הועדה המקומית לתכנון ובניה "עכו"

סעיף 7	בקשה להיתר: 20180033	תיק בניין: 10337
פרוטוקול לישיבת משנה מספר 201808 תאריך: 12/07/2018

92 יח"ד בשני מבנים. כל מבנה 46 יח"ד, 10 קומות וקומת מרתף. חניון תת קרקעי משותף ל-2 מבנים. והקלות:

חו"ד מהנדסת הועדה לבקשה להקלות המבוקשות
1. הקלות לתוספת יחידות דיור

שטח המגרש 6422 מ"ר
שטחים פתוחים צמודים
מגרש 48

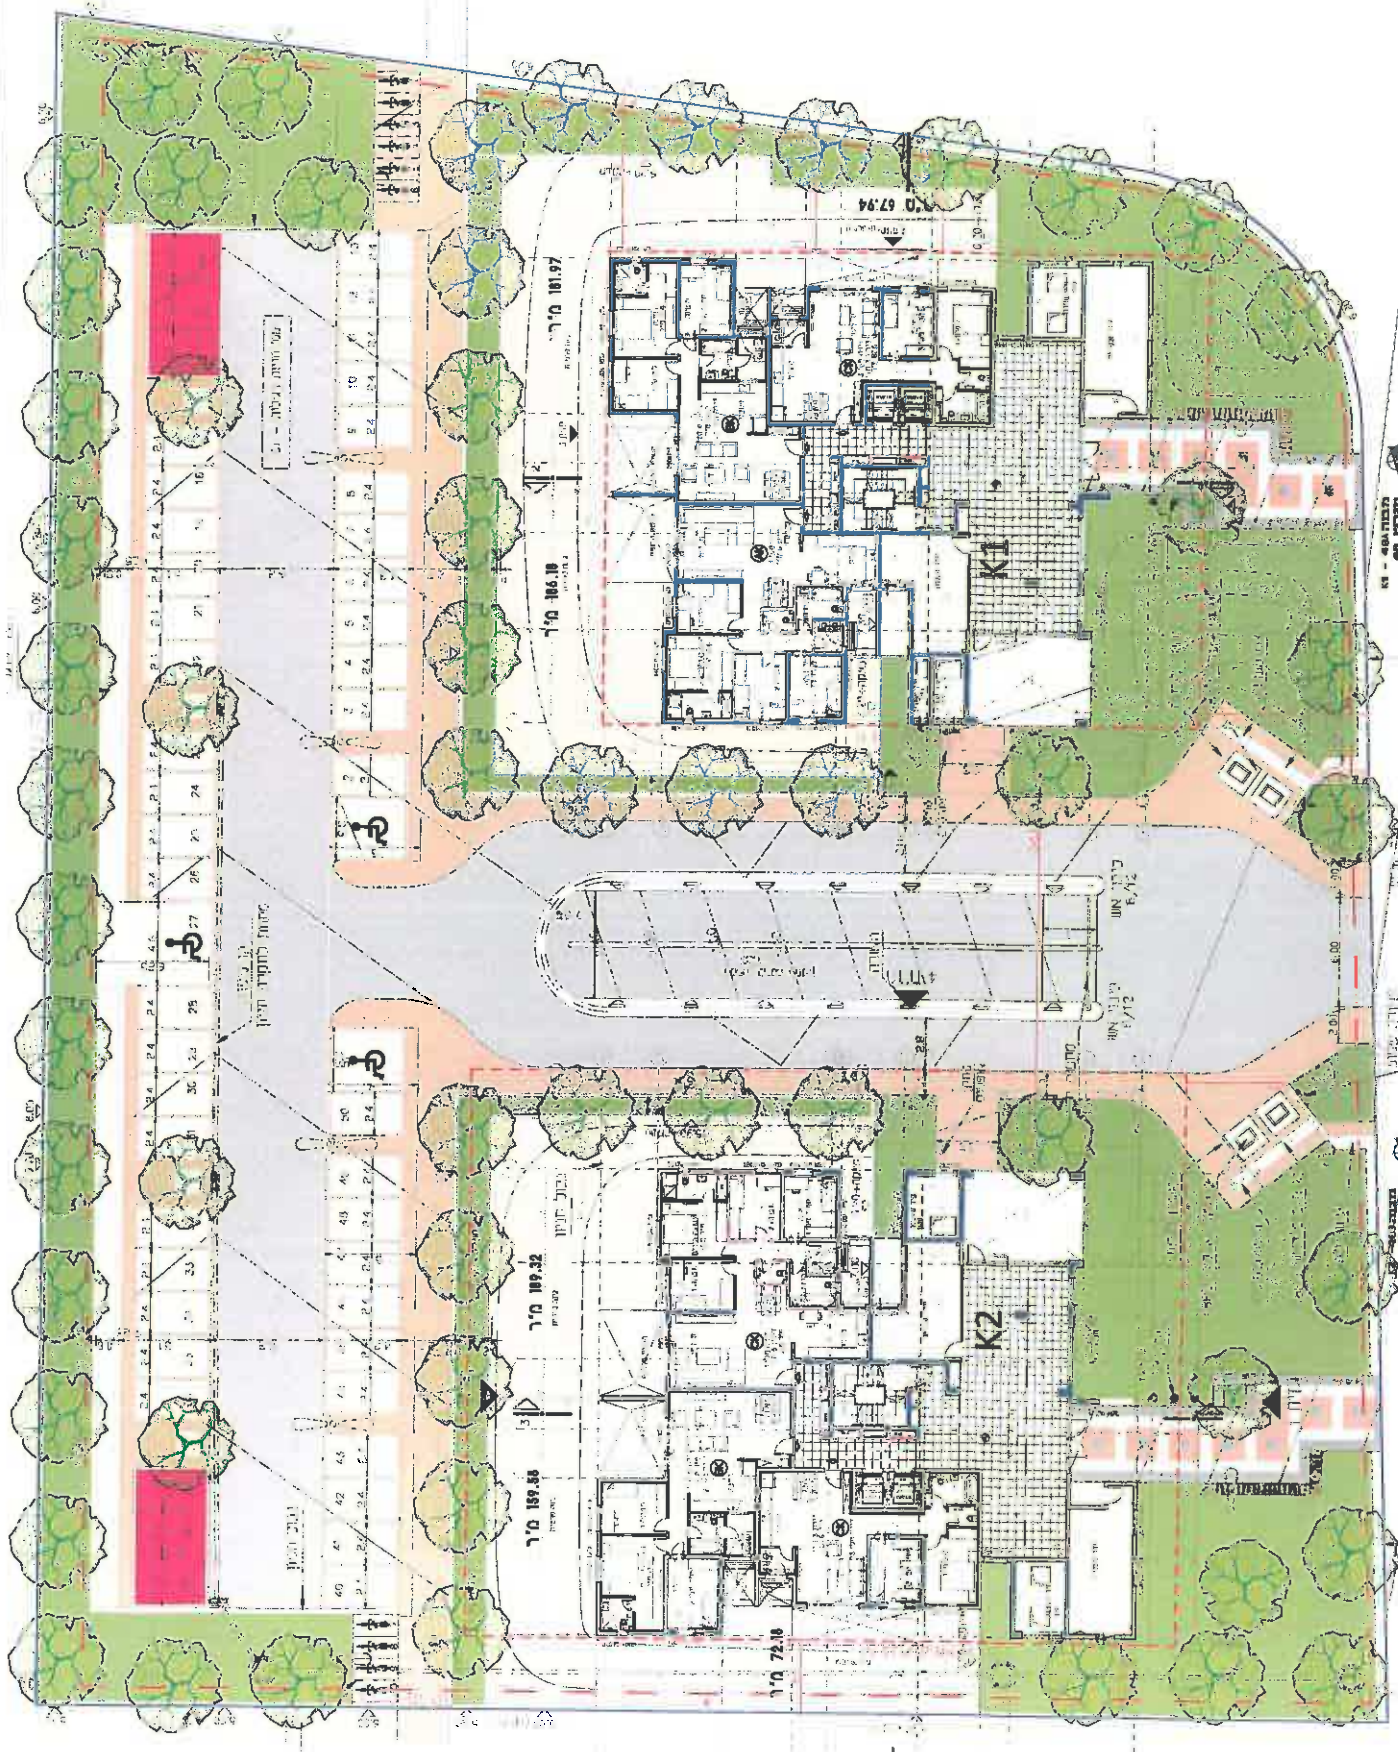
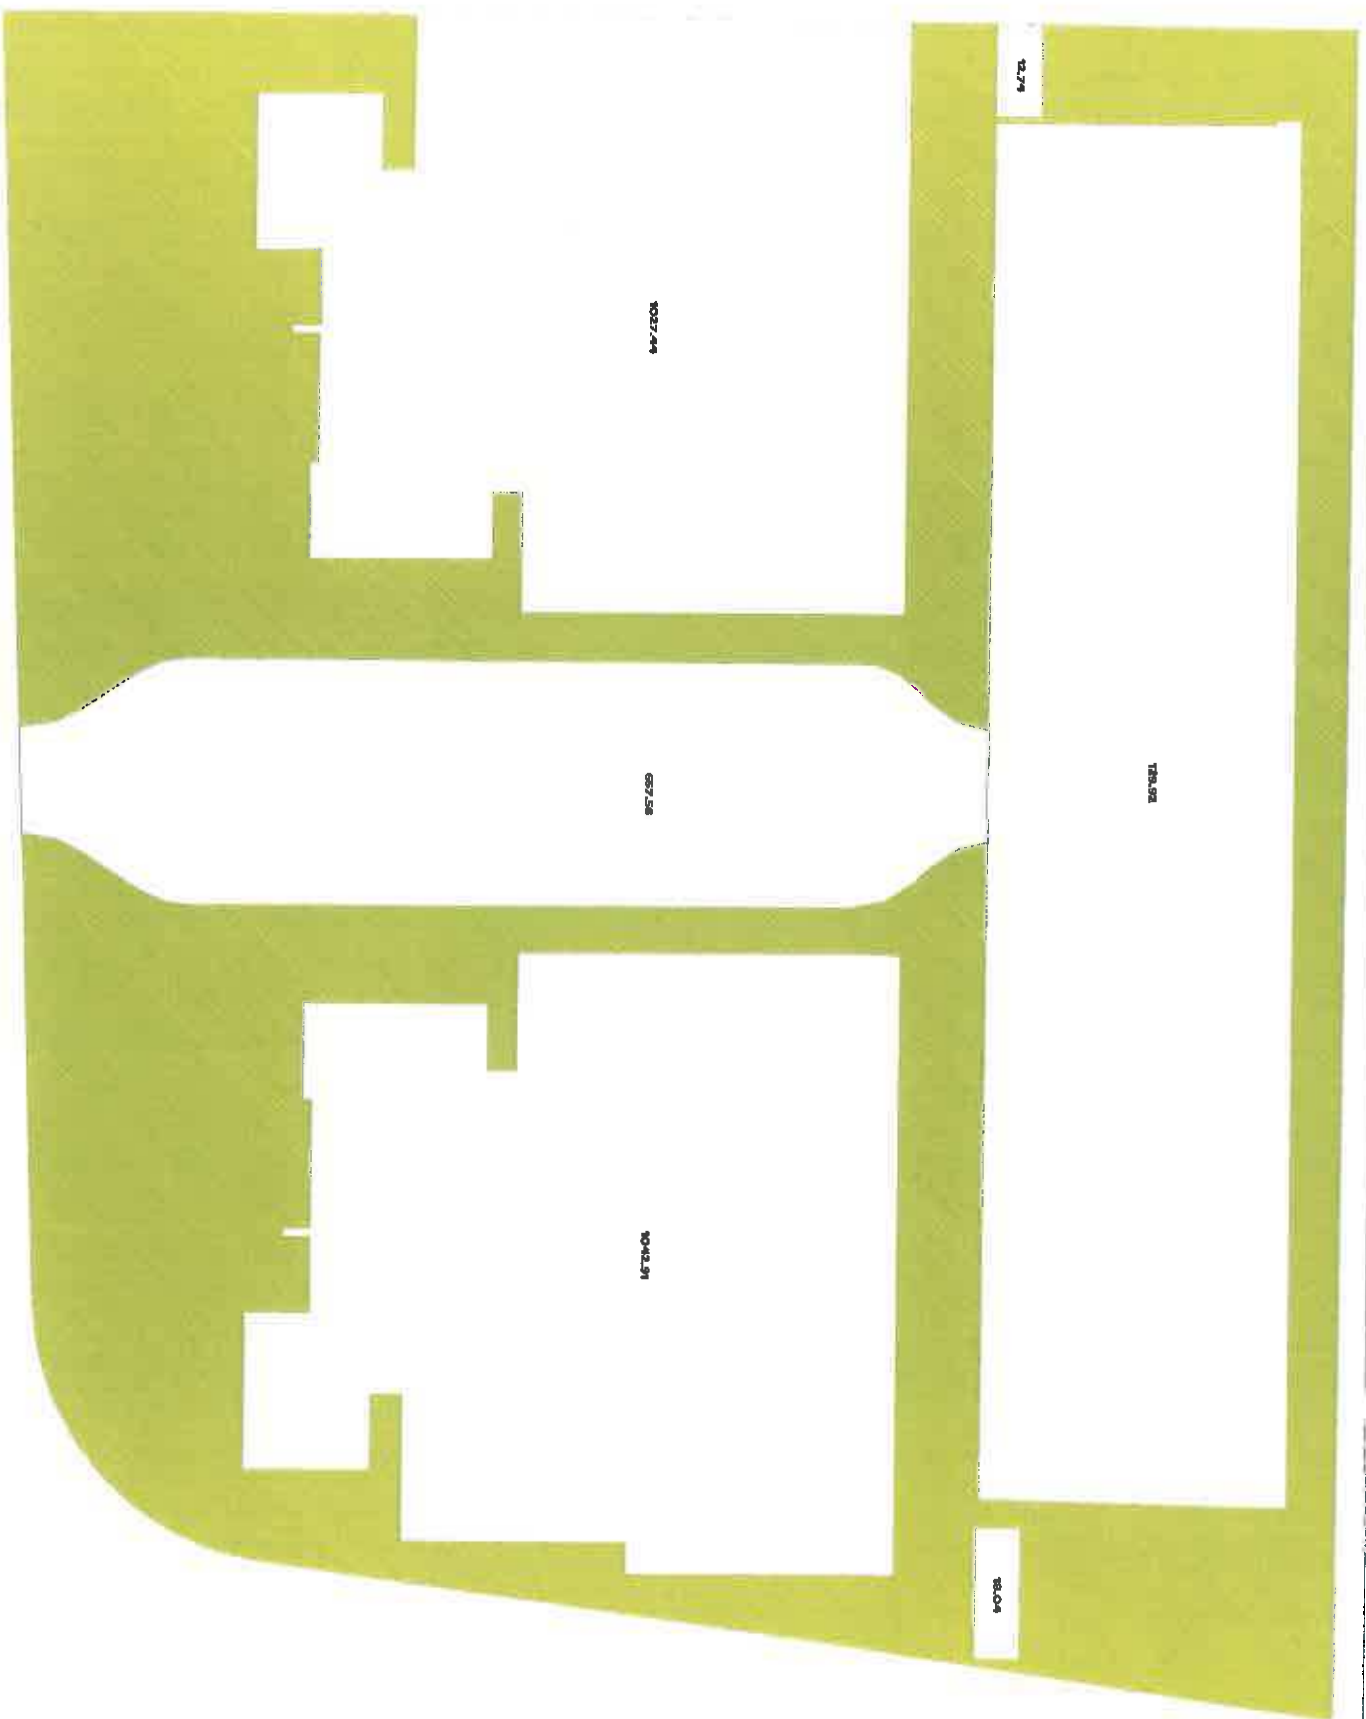
בהמשך לשיחתנו מהבקר בנוגע לדירה שלישית בקומת הקרקע בפרויקט של עץ השקד בעכו צפון , מצרפת מספר נתונים :
הדירה שנוספה הינה דירה קטנה בשטח של 80 מ"ר ושטח הגינות לדירות אילו נע בין 60-90 מ"ר.

התבע קובעת כי השטח לגינות דירות הגן לא יעלה על 280 מ"ר. כלומר נתן להגיע ל-560 מ"ר שטח פרטי ירוק למגרש. אנו לא חורגים מנתון זה אלא להיפך לא מנצלים את כל ה-560 מ"ר (מגיעים בממוצע לכ 450 מ"ר שטח גינות).

מצרפת תרשים של השטחים הפתוחים לציבור במגרש (לאחר הורדת תכנית המבנה , גינות פרטיות , חניות ומיסעת כלי הרכב) אנו עומדים על 55% של שטחים פתוחים לציבור- גינות ומדרכות.

בנוסף המבנים הוסטו מקו הרחוב בכדי לאפשר שטחים ירוקים על גבי קרקע טבעית בחזית הפונה לרחוב הראשי.

לאור כל זאת אני לא רואה בתוספת היחידה הנוספת בקומת הקרקע פגיעה בשטחים הירוקים ובחזות הפרויקט.

הקלה 3-ט תוספת דירות גן 3 במקום 2 .
לא מאושרת פה אחד
